**Avis de la Mission Régionale d'Autorité environnementale
de Bourgogne-Franche-Comté
sur le projet de centrale photovoltaïque
sur les communes de Marast et Moimay (70)**

n°BFC-2021-2812

La société CPV SUN 40 a déposé une demande de permis de construire pour le projet d'implantation d'une centrale photovoltaïque sur le territoire des communes de Marast et Moimay, dans le département de la Haute-Saône.

Projet d'aménagement de la centrale photovoltaïque (extrait de l'étude d'impact – p.17)

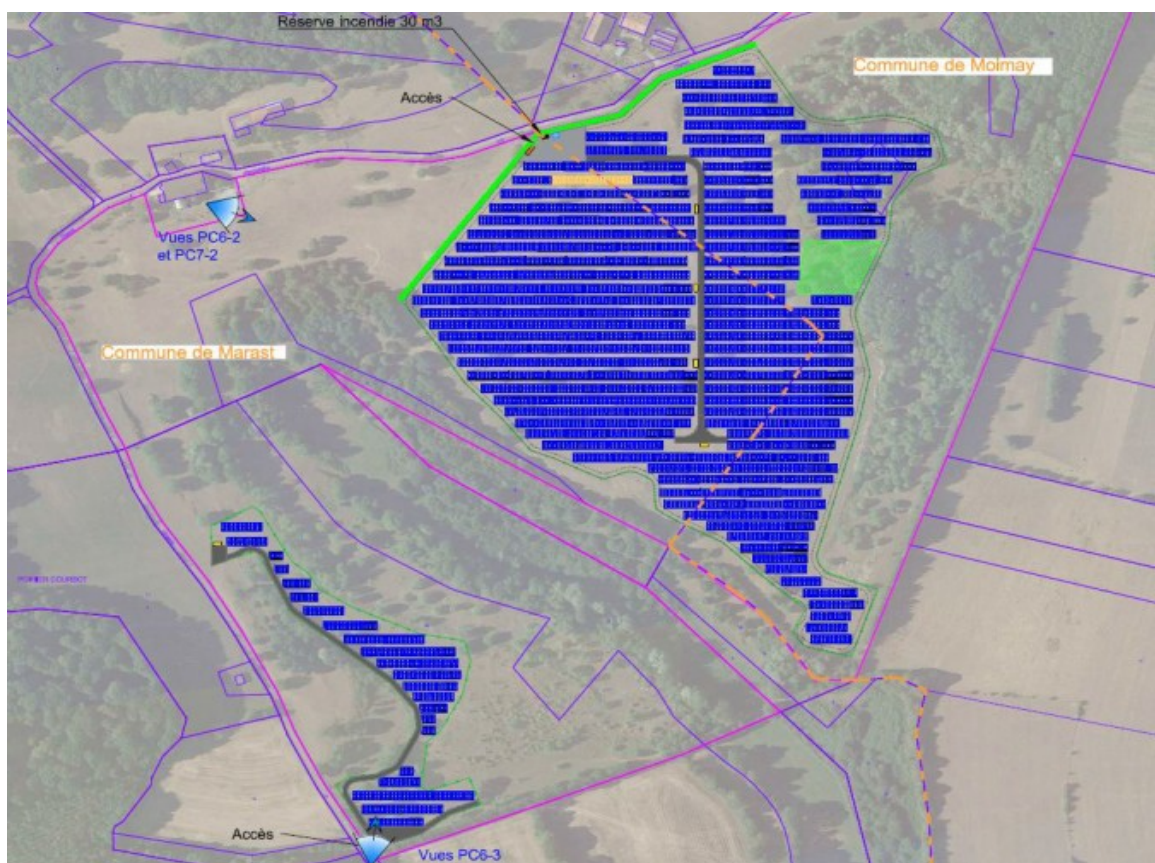
Concernant le raccordement interne au parc, **la MRAe recommande de préciser le linéaire de câblage prévu, en particulier en tranchée souterraine, et de le faire figurer sur les cartes de présentation du projet, notamment en ce qui concerne le raccordement de l'entité ouest qui doit éviter le boisement du vallon central.**
